10mm Quard 2 adet - PARÇA1

Revizyon					
BAŞLIK:					
Ünal Yapı İnşaat					
MALZEME:				Teknik Resim İsmi:	
10mm Quard				Parça Listesi	
Ölçek :				Sayfa :	
				A3	
				Format

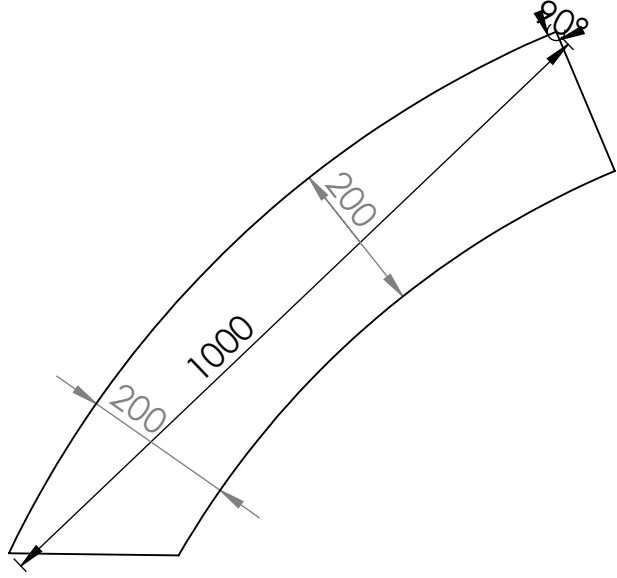
Müşterinin getirmiş olduğu numune 685mm x 1405mm şeklindeydi 1400x710 şeklinde ölçü güncellendi . Müşteriye numuneden farklı olduğu için yay ölçülerinin tutmayabileceği açıklandı .Fotograf ile teknik resim üst üste konuşmuştur ölçeksizdir . Kesik çizgiler ile gösterilen kısım müşterinin çizmiş olduğu ölçülerdir . Kesim yapılacak ölçüler kalın maviçizgi ile gösterilen kısımdır . Ek istenen parça (PARÇA2) işaretli yer sıfır noktası olarak alınarak çizilmiştir . Detaylar arka sayfada yer almaktadır.

Büküm isteniyor mu?		AĞIZ Açılacak mı?		Havşa isteniyor mu?	
				http://www.kartallardamper.com/

Parça2 - 10mm Quard 2 adet

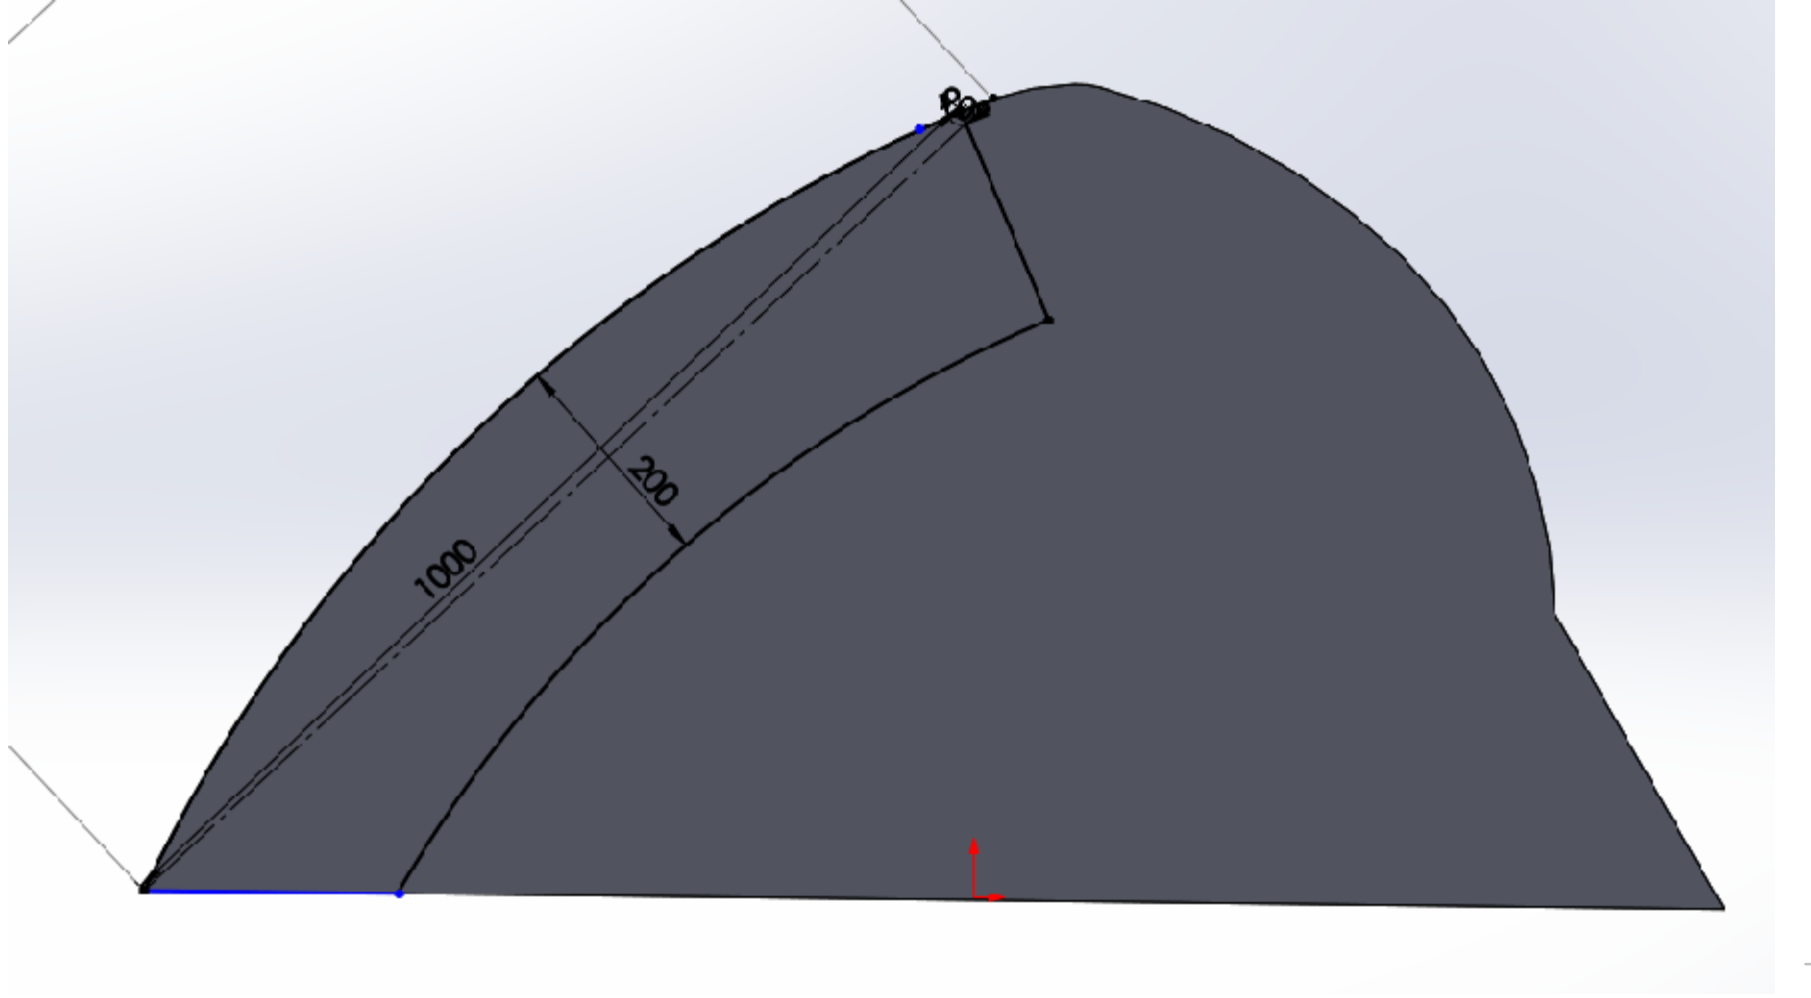
Önceki sayfadaki parçanın
kenarı referans alınmıştır ve 20cm ofsetlenmiştir.

Parça 2 ile Parça 1 in üst üste yerleşimi şekildeki gibidir . Numunede daha arkaya doğru uzanıyormuş gibi gözüküyordu fakat 1 metre uzunluğunda aldığımızda ve kenara sıfırlandığında şekildeki gibi gözükmetedir . Değişiklik isteniyorsa ayarlamalar yapılması gerekmektedir .

Büküm isteniyor mu?		Havşa isteniyor mu?	
AĞIZ Açılacak mı?		http://www.kartallardamper.com/
